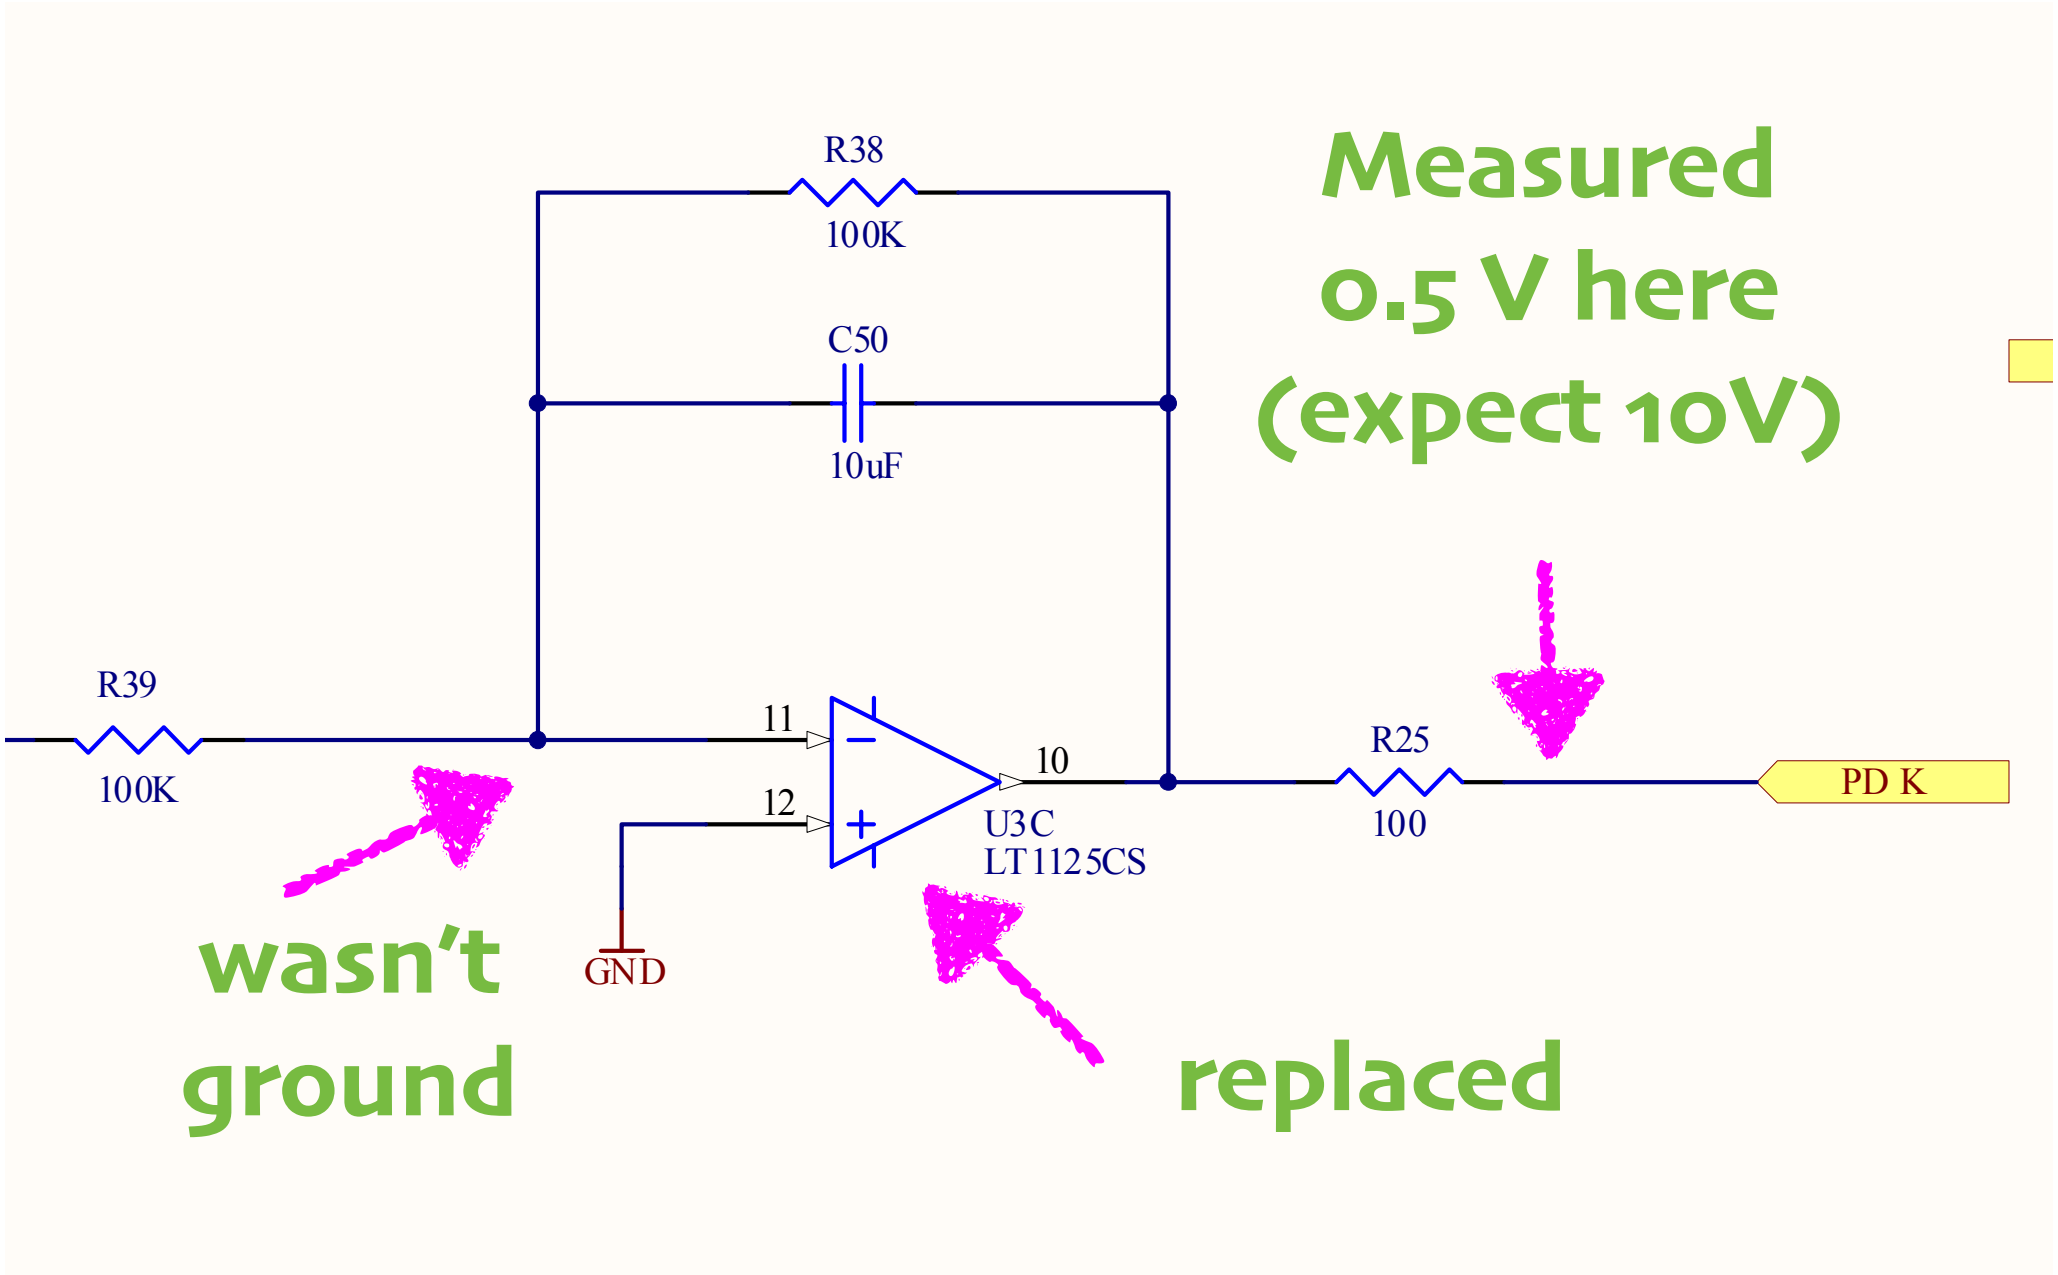
R38
100K
C50
10uF
Measured
0.5 V here
(expect 10V)
R39
100K
11
12
10
U3C
LT1125CS
R25
100
PD K
GND
wasn't
ground
replaced
